Gruppo motori		Tipo	
Groupe moteurs		Type	
Engine group	15	Type	15LD 350
Motorgruppe		Typ	
Grupo motores		Tipo

Modificata guarnizione testa e coppia di serraggio viti fissaggio testa.
 Modification du joint de culasse et couple de serrage des vis de fixation de la culasse.
 Head gasket and head fixing bolt driving torque modified.
 Zylinderkopfdichtung und Anzugsmoment der Befestigungsschrauben des Zylinderkopfes geändert.

CIRCOLARE TECNICA
 CIRCULAIRE TECHNIQUE
 SERVICE LETTER
 TECHNISCHES RUNDSCHREIBEN
 CIRCULAR TECNICA

Compilazione <i>M. Primelli</i>	Sez.Sect. 150
Visto/approvazione <i>Marco B...</i>	N. 150012
Modello 50722	Data 02/06/2000
	m.t.m. 50456 50526

Antemodifica Avant la modification Prior to improvement Vor der Änderung Antes de la modificación	Postmodifica Après la modification After improvement Nach der Änderung Después de la modificación
---	---

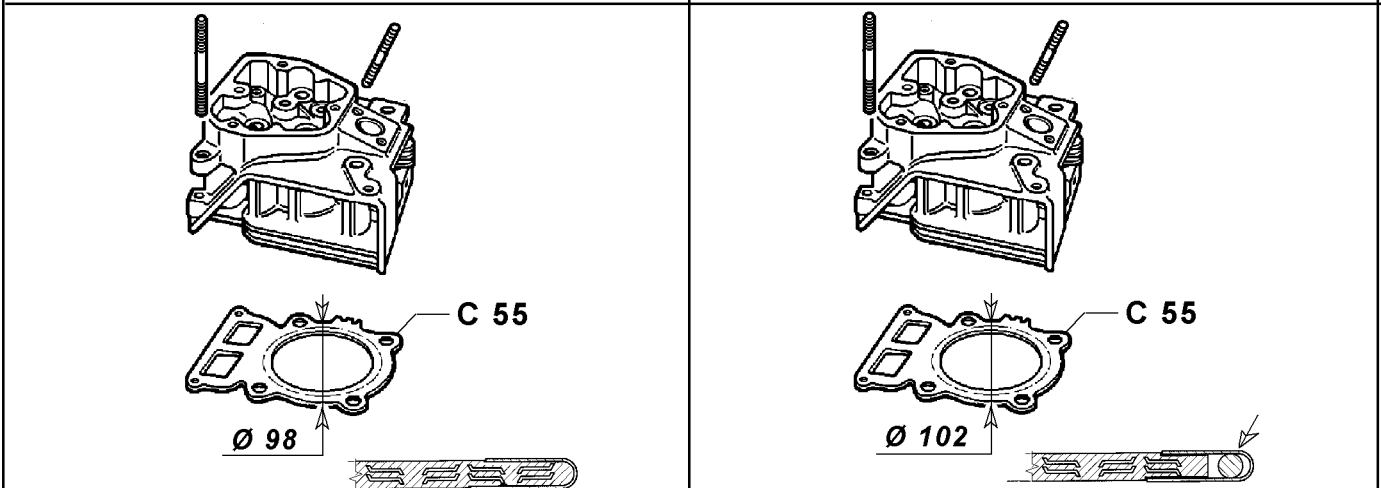
Le nuove guarnizioni differiscono da quelle antemodifica per il profilo esterno che passa da Ø 98 a Ø 102 e per la presenza di un filo di ferro zincato in prossimità della bordatura. Le guarnizioni antemodifica sono fornite ad esaurimento e poi sostituite dalle nuove. Le guarnizioni antemodifica di spessore 1,3 vengono eliminate e non sostituite.

The new gaskets differ from those prior to modification in their external profile which changes from Ø 98 to Ø 102 owing to a galvanized iron wire near the edge.

The 1.3 thickness gaskets mounted prior to modification will be eliminated and not substituted.

FIG.	MATR./REF./P.NO	Q.ty	FIG.	MATR./REF./P.NO	Q.ty
C 55	4730.551 197 E	1,0 (0) 1	C 55	4730.735 197 I	1,0 (0) 1
,,	4730.552 197 E	1,1 (1) 1	,,	4730.736 197 I	1,1 (1) 1
,,	4730.553 197 E	1,2 (2) 1	,,	4730.737 197 I	1,2 (2) 1
,,	4730.554 197 E	1,3 (3) 1	,,	4730.748 197 I	1,0 (0)* 1
,,	4730.667 197 E	1,0 (0)* 1	,,	4730.749 197 I	1,1 (1)* 1
,,	4730.668 197 E	1,1 (1)* 1	,,	4730.750 197 I	1,2 (2)* 1
,,	4730.669 197 E	1,2 (2)* 1			
,,	4730.670 197 E	1,3 (3)* 1

- (0) senza intagli/sans entailles/no semicircular cut/ohne Kerben/sin entalladuras
- (1) 1 intaglio/entaille/semicircular cut/Kerbe/entalladura
- (2) 2 intagli/entailles/semicircular cuts/Kerben/entalladuras
- (3) 3 intagli/entailles/semicircular cuts/Kerben/entalladuras

* + 1 mm sul Ø interno per rettifica camicia cilindro 1° e 1° maggiorazione.
 sur le Ø interne pour la rectification de la chemise du 1er cylindre et du 1er réalésage
 on the internal Ø to be used for 1st and 2nd oversized cylinder liner.
 auf Innen-Ø zum Schleifen der Laufbuchse des 1. Zylinders und der 1. Verstärkung.
 en el diám. interno por rectificación forro cilindro 1° y 1° sobredimensionamiento.

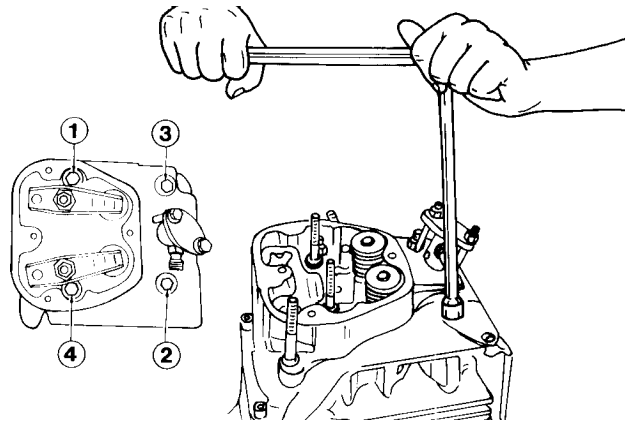
Following the order shown in the figure
 a) tighten the bolts to a 30 Nm torque
 b) loosen the bolts through approx. 180°
 c) tighten the bolts to a 20 Nm torque
 d) tighten all the other bolts a further 70°.

Following the order shown in the figure
 a) tighten the bolts to a 50 Nm torque
 b) tighten all the other bolts a further 60°.
